Théâtre Nouvelle Comédie

Concours de projet d'architecture
à deux degrés en procédure ouverte
octobre 2009

RAPPORT DU JURY

POPOCATEPETL

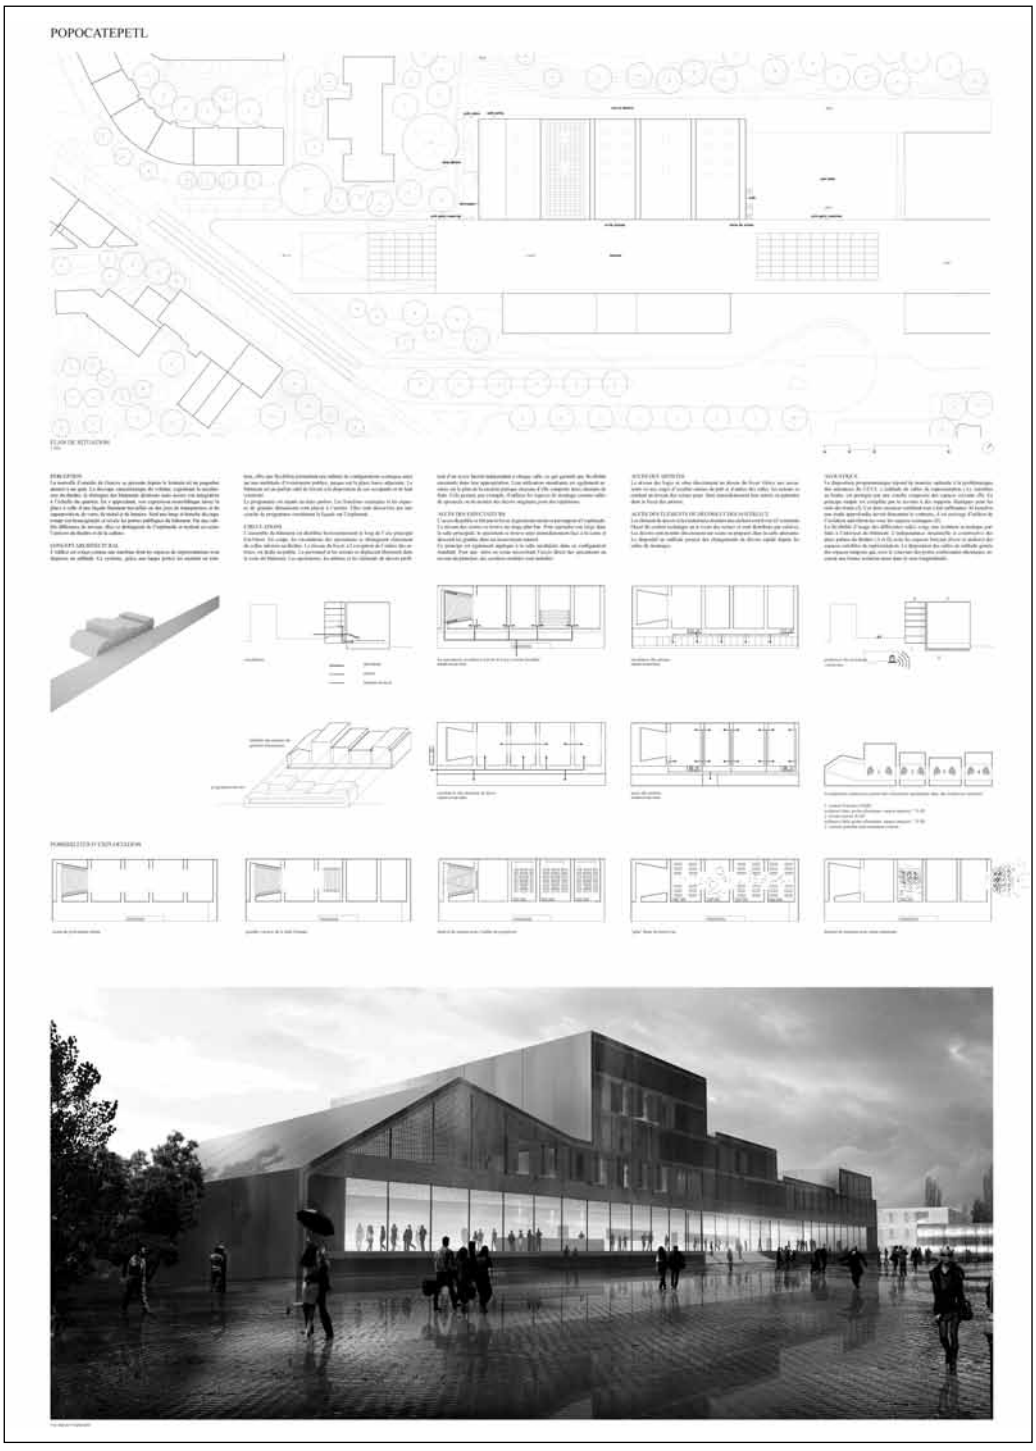
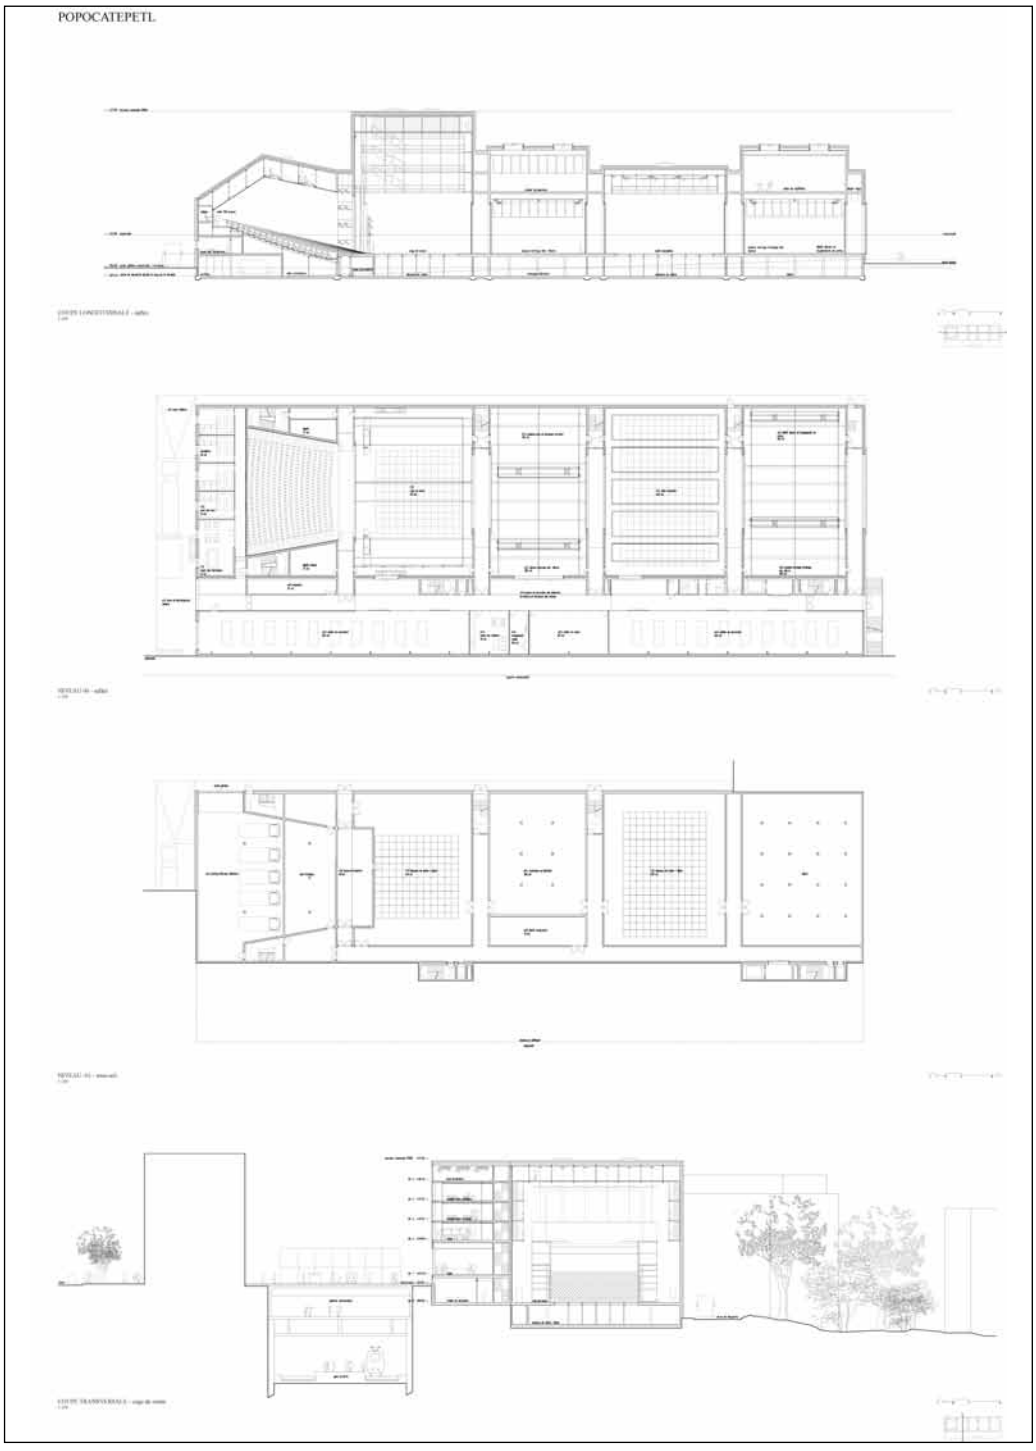
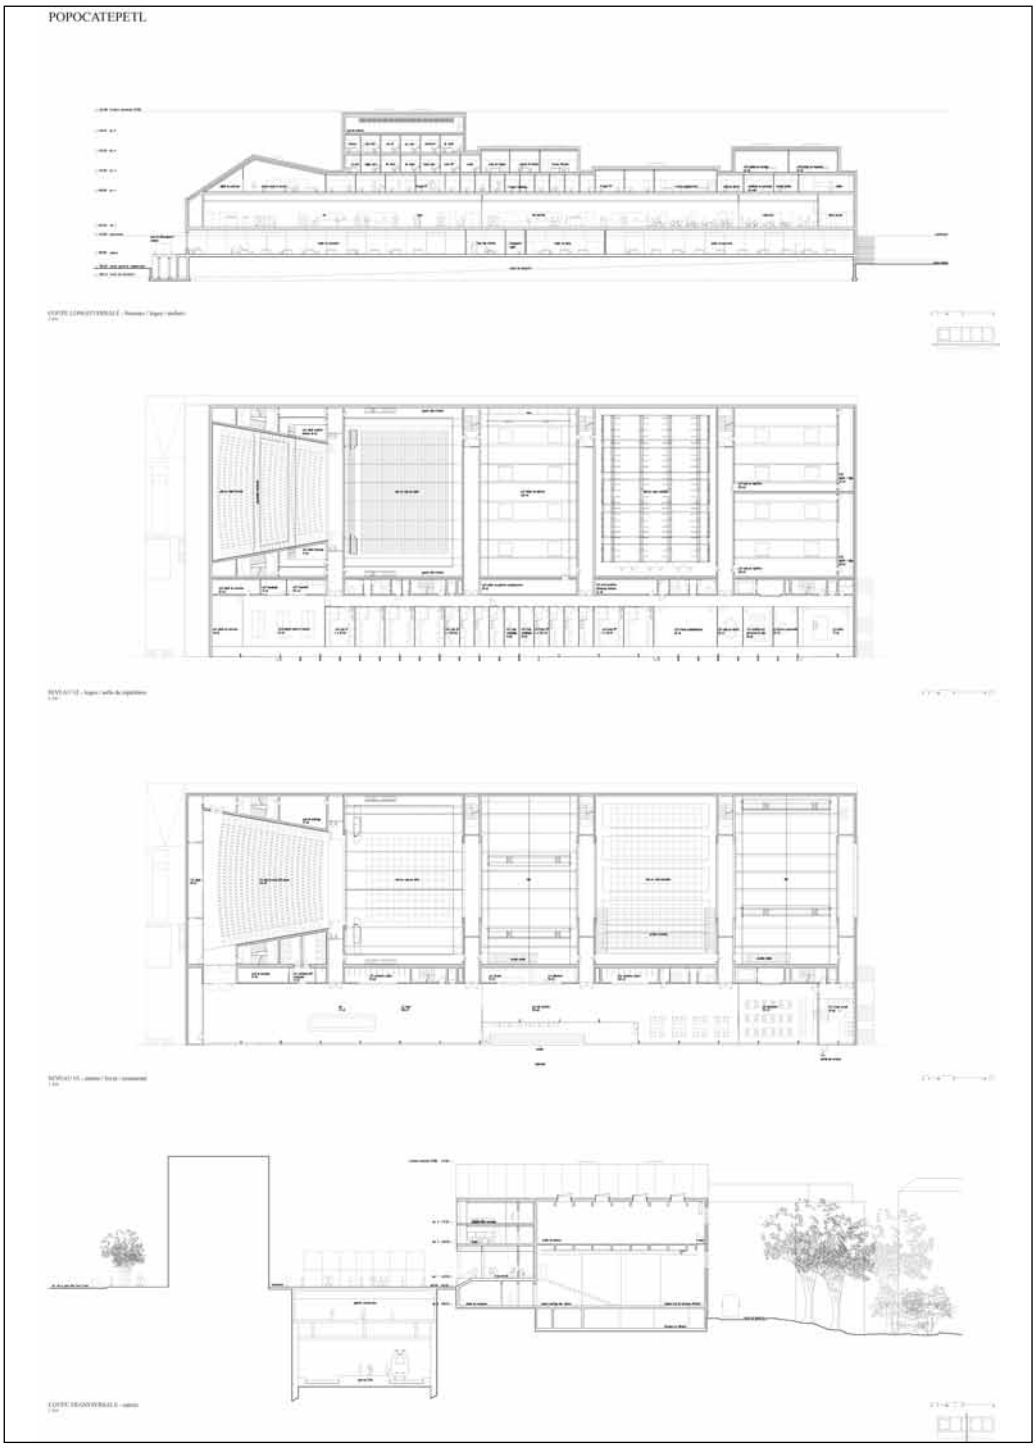
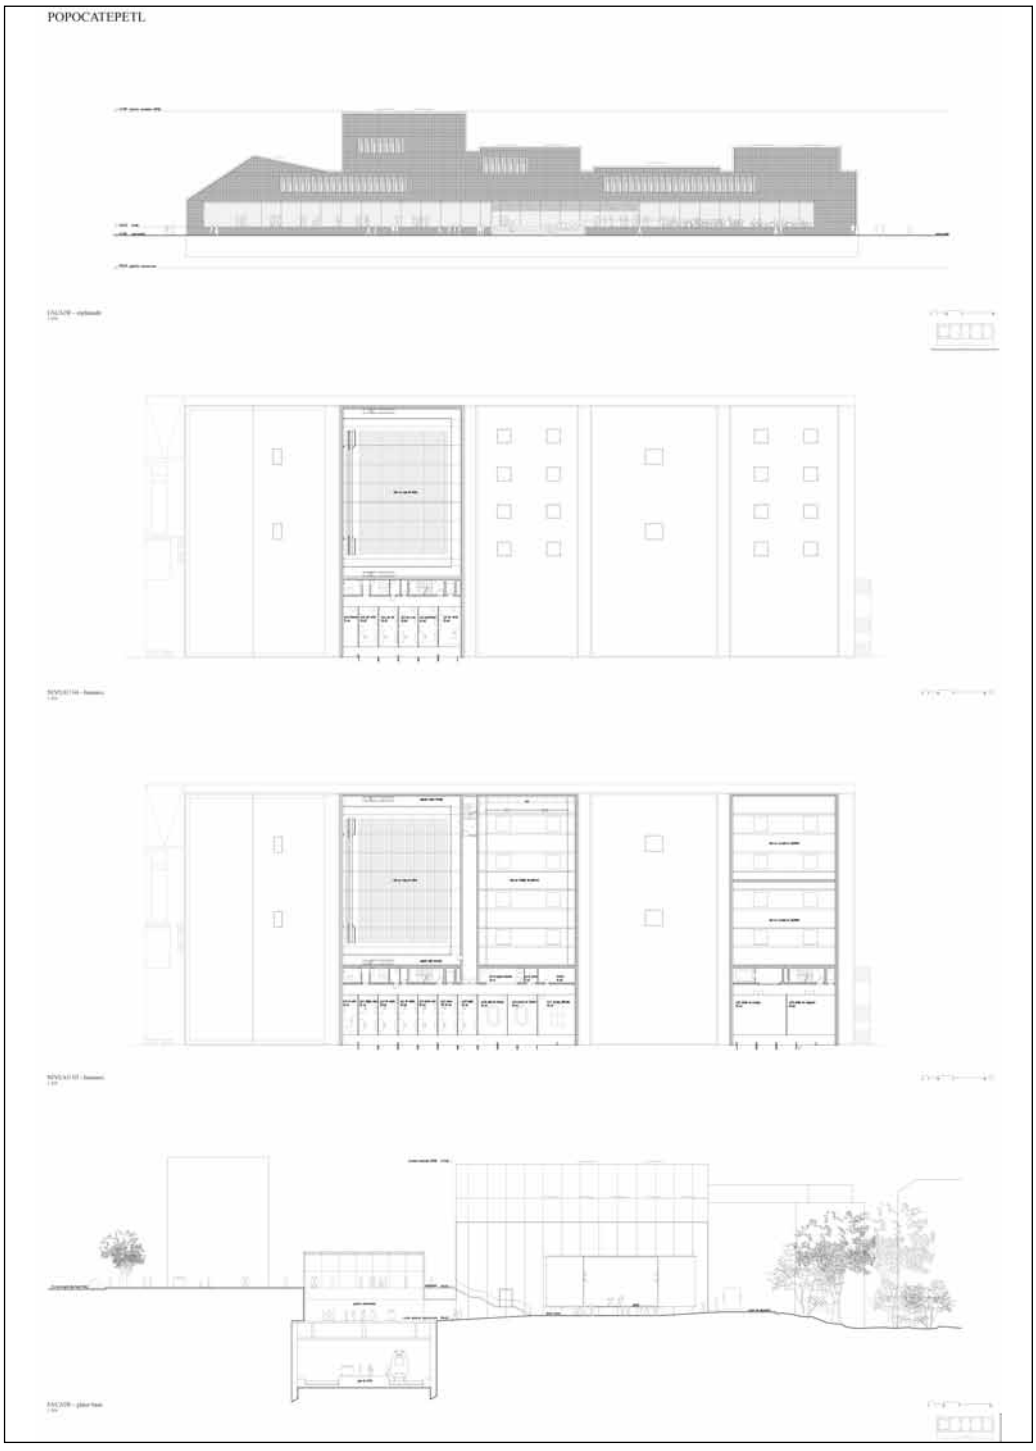
Le projet propose une volumétrie différenciée découlant des spécificités du programme. Cette découpe volumétrique perpendiculaire à l'esplanade permet une bonne relation avec le quartier de logements. La relation et le rapport théâtre-esplanade n'ont pas convaincu le jury. Un sentiment de ne pas vouloir s'approprier et créer un espace public de qualité se dégage de cette insertion dans le site.

Proposer un parvis avec quelques marches pour accéder au théâtre et à son foyer crée une barrière préjudiciable à la convivialité et à l'ouverture souhaitées par les utilisateurs auprès de la population et du public. Ce léger surélevé par rapport à l'esplanade permet d'éclairer les ateliers de travail situés en contrebas mais a des conséquences pour la qualité de l'espace public et des relations théâtre-ville.

Le restaurant situé du côté sud-est en prolongement du foyer ne peut que se développer dans l'espace du foyer. Il se privera de toute extension vers l'esplanade, élément essentiel de l'espace public et de l'animation qu'il peut générer dans ce lieu. Ce sentiment d'obstacle est accentué dans l'espace du foyer, organisé comme un long couloir parallèle à l'esplanade desservant les accès aux salles et aux différents niveaux.

Le fonctionnement et l'organisation des espaces dédiés aux activités du théâtre ne sont pas convaincants dans leur souplesse de circulation et d'utilisation. La matérialité proposée pour identifier l'institution, le concept structurel sont en parfaite adéquation avec la matérialité que souhaite exprimer le projet dans ce lieu.

Un concept énergétique et des propositions argumentées pour répondre aux critères du développement durable ont été intégrés dans le projet. L'analyse des paramètres économiques situe ce projet dans la catégorie basse des évaluations. Le concept urbanistique et architectural proposé participe à conforter cette analyse.
